**MAT.: Denuncia ilegalidades en Circular Ord. N° 88 (DDU 456), de 2021, de la División de Desarrollo Urbano, del Minvu, que instruye sobre la aplicación de los artículos 2.6.3 y 2.6.12 de la OGUC, en materia de altura máxima de la edificación y proyección de sombras.**

CIRCULAR ORD. N° 88 /

**MAT.:** Aplicación artículo 2.6.3. incisos vigésimo, vigésimo primero, vigésimo segundo y vigésimo tercero de la OGUC, sobre terrazas y elementos exteriores ubicados en la parte superior de los edificios y pisos mecánicos.

4. A continuación, se presenta un esquema ilustrativo que sintetiza algunos de los aspectos abordados en la presente Circular:

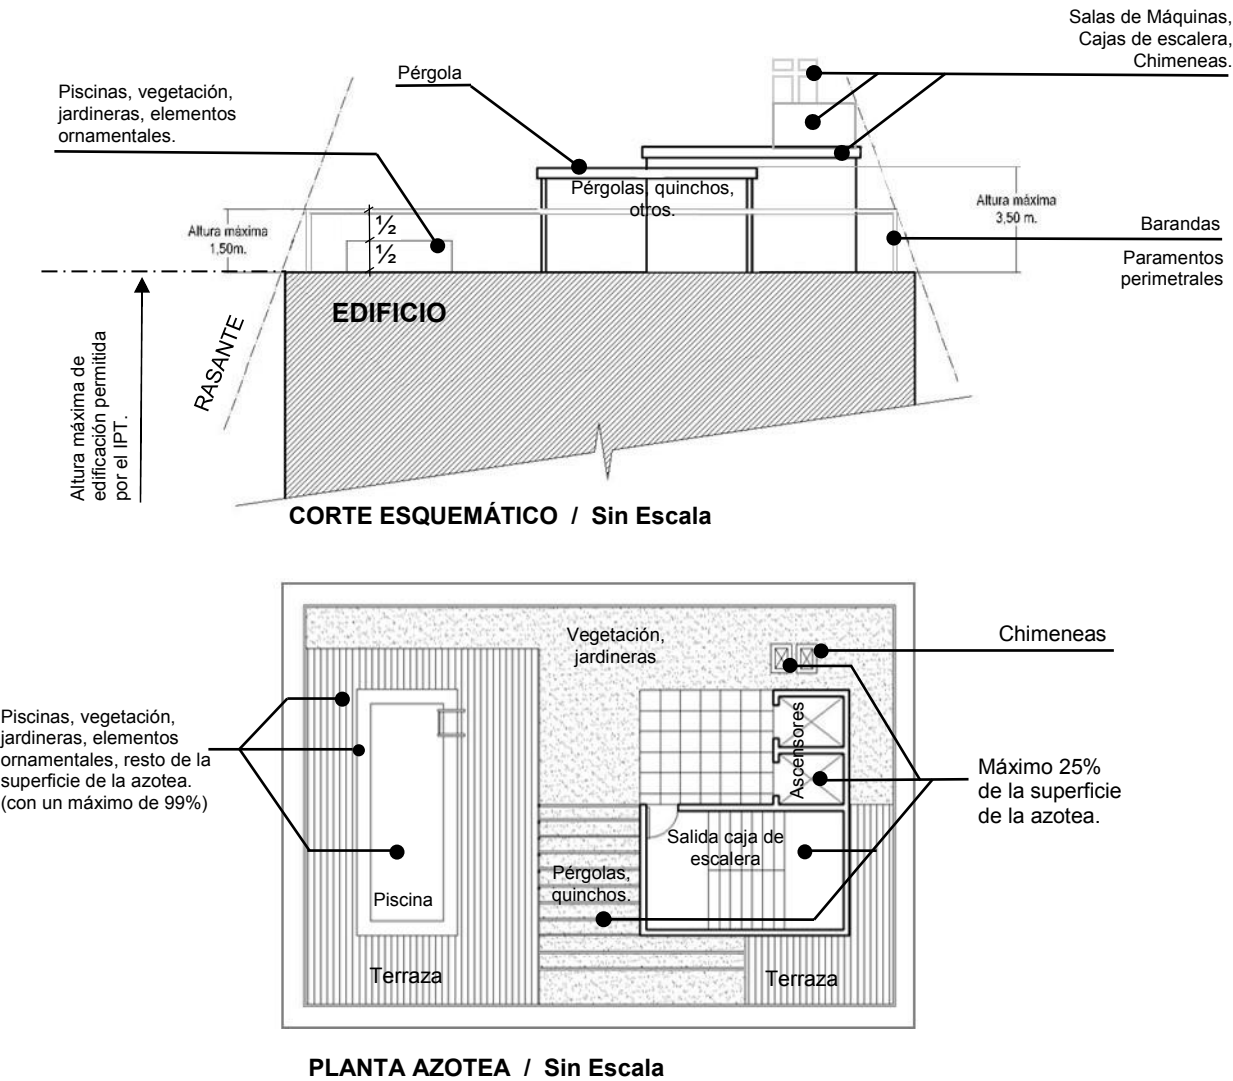
**6. Diagramas contenidos en el punto 4 de la circular, exceden de las reglas establecidas en los incisos vigésimos, vigésimo primero, vigésimo segundo y vigésimo tercero del artículo 2.6.3 de la OGUC:**

En primer lugar, permite a las barandas eximirse de la altura de la edificación, cosa que la norma en análisis no contempla.

En segundo lugar, permite que las piscinas, vegetación, jardineras y elementos ornamentales tengan siempre hasta 75 centímetros de altura, con respecto del nivel de la azotea, en circunstancias que la norma no permite sobrepasar la mitad de la altura real de la baranda, la que puede no siempre tener el máximo de 1,5 metros de altura.

En tercer lugar, exime de cumplir con la restricción de 3,5 metros de altura a las salas de máquinas, cajas de escaleras y chimeneas, en circunstancias que la norma en comento exige cumplir con dicha altura de 3,5 metros a todas las construcciones de la azotea.
